Réponses aux questions sur
l'étude d'impact sur l'environnement

**Implantation d'un duc-d'Albe au quai garage de
Tadoussac**
Version finale

N/Réf: 105675-100

Société des traversiers du Québec

Carte
3.1

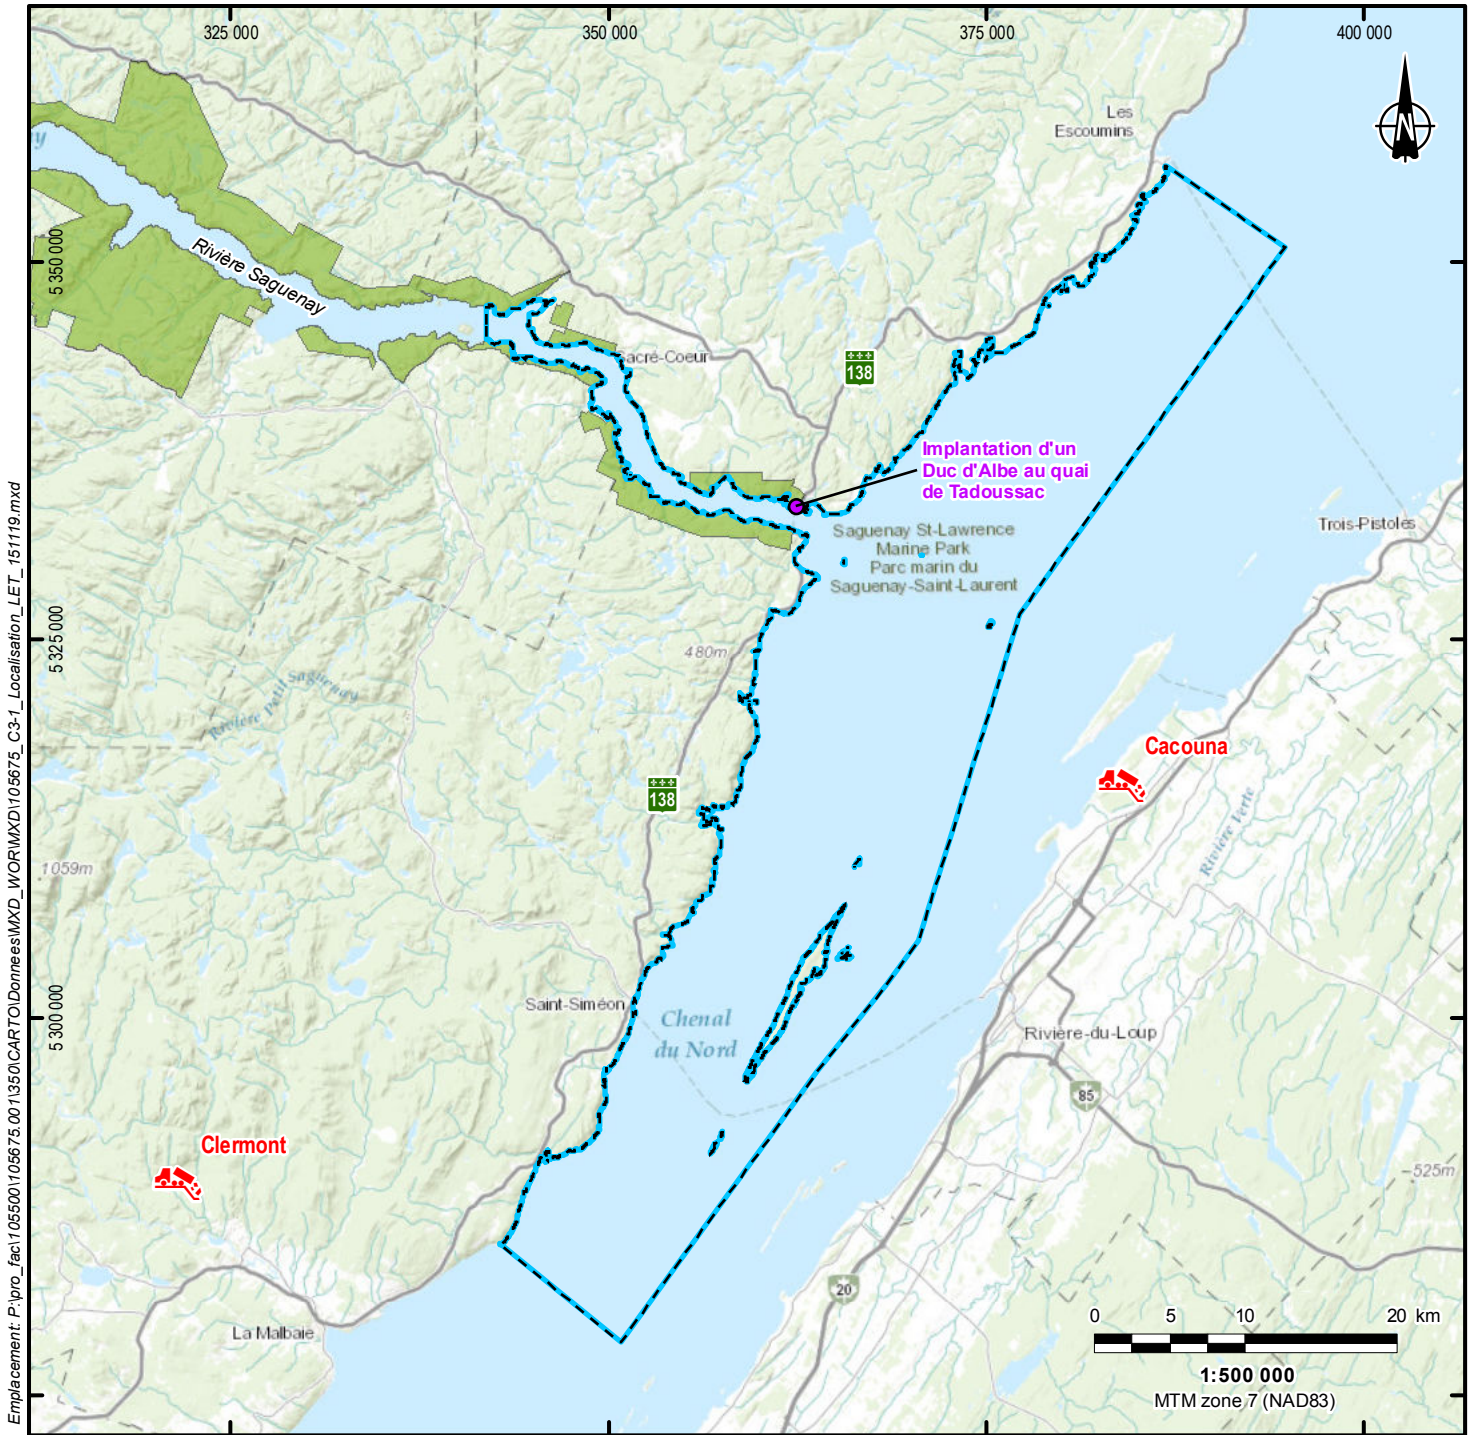
➤ Localiser, sur une carte, les LET susceptibles de recevoir les sédiments

La carte 3.1 montre les emplacements des LET qui seraient susceptibles de recevoir les sédiments dans les cas où ceux-ci ne pourraient pas être réutilisés autrement. Il s'agit des LET de Clermont ou de Cacouna.

Dessin
 CONCEPT PRÉLIMINAIRE
 VUE EN PLAN

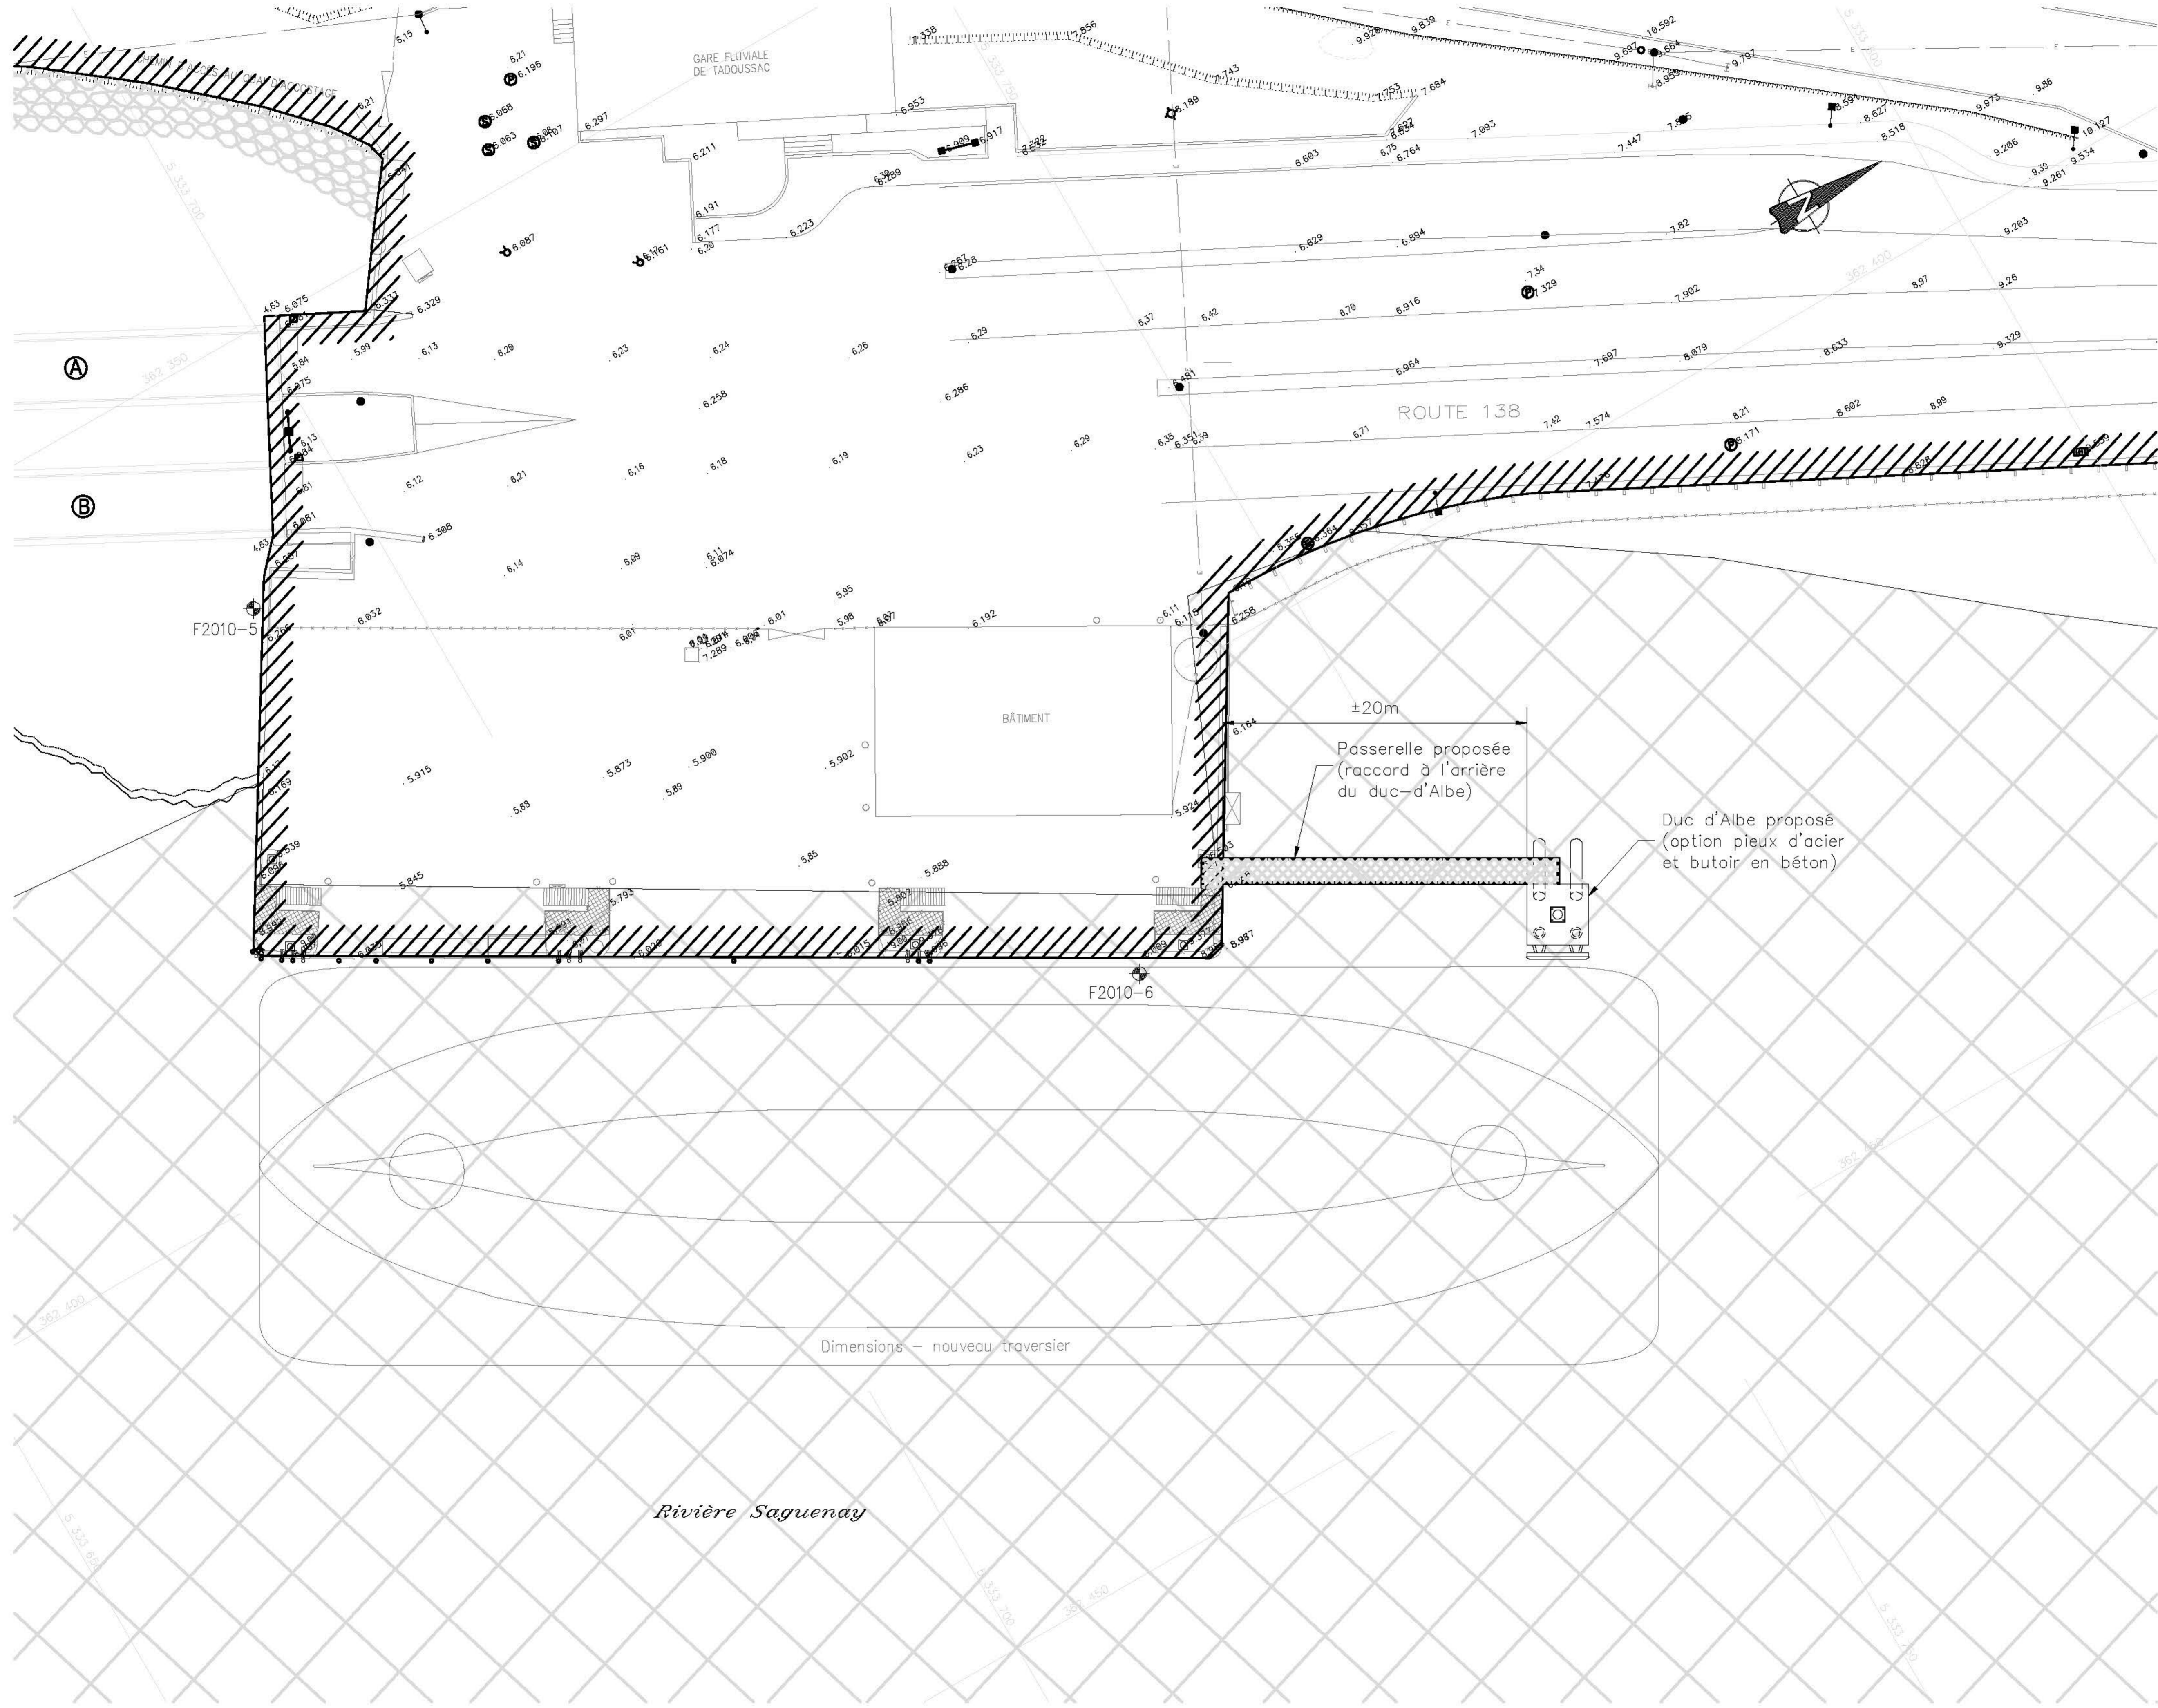
QC-1 Identifier, au plan CVFE0002 feuille 02/03, les limites du milieu terrestre et du milieu aquatique de même que celles de l'ACOA.

- Préciser la superficie qui sera empiétée par le duc-d'Albe et spécifier le milieu qui subira l'impact (milieu aquatique, aire de concentration d'oiseaux aquatiques (ACOA), etc.)

Les informations demandées ont été ajoutées au plan (voir annexe 1).

Le secteur visé se situe à la limite administrative de l'ACOA (voir plan de l'annexe 1). Le dérangement lié au transit des navires fait en sorte que l'utilisation du secteur par les oiseaux y est limitée.
